東通原子力発電所
基準地震動策定のうち地下構造の評価について
(コメント回答)

2021年2月5日
東北電力株式会社

審査会合におけるコメント

(7) 岩盤分類〔原子炉建屋から西側の岩盤分類図(鉛直断面(Y-Y' 断面西側延長))〕

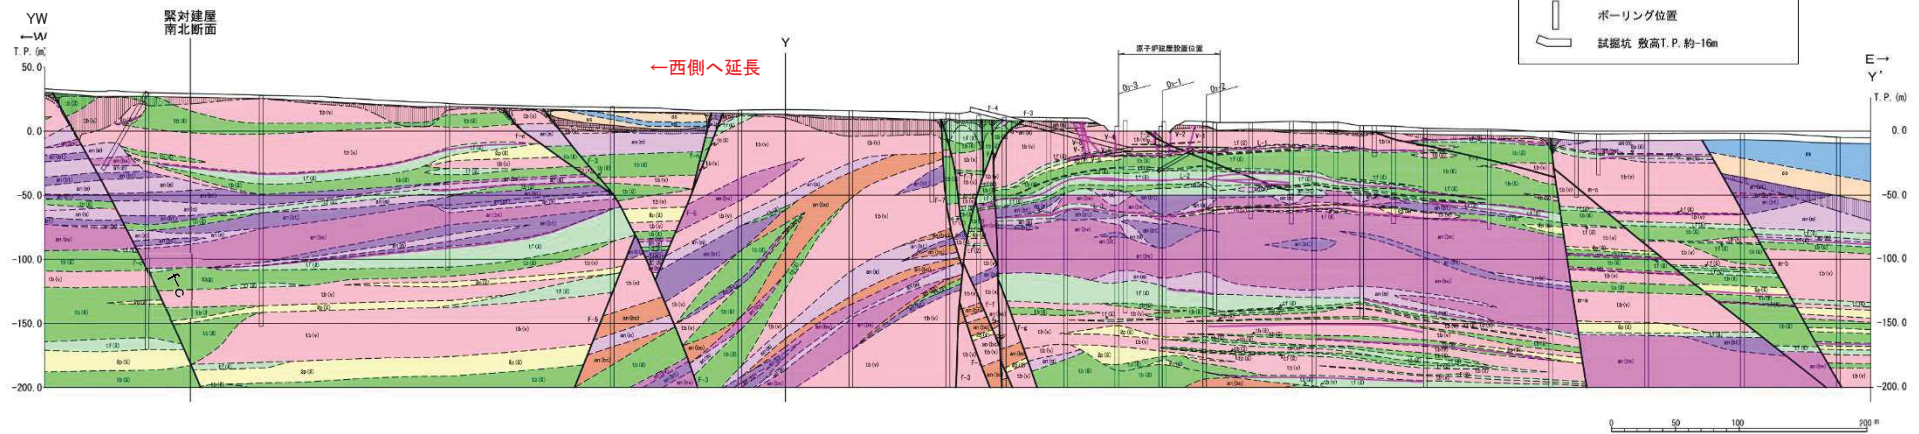
No.	コメント時期	コメント内容	今回ご説明資料の掲載箇所
S174	2020年10月2日 第902回審査会合	緊急時対策建屋付近の地下構造(速度構造)について、説明性向上の観点からY-Y'断面を西側に拡張して示すこと。	本資料 p.22-23, p.34-35 補足説明資料 p.40-46

- Y-Y' 断面(岩盤分類図)を西側に拡張した岩盤分類図, 緊急時対策建屋付近の岩盤分類図を追記した。
- 上記断面の速度層区分図を追記した。

➤ 原子炉建屋から西側の岩盤分類は、原子炉建屋と同様に概ね水平な成層構造をなす。
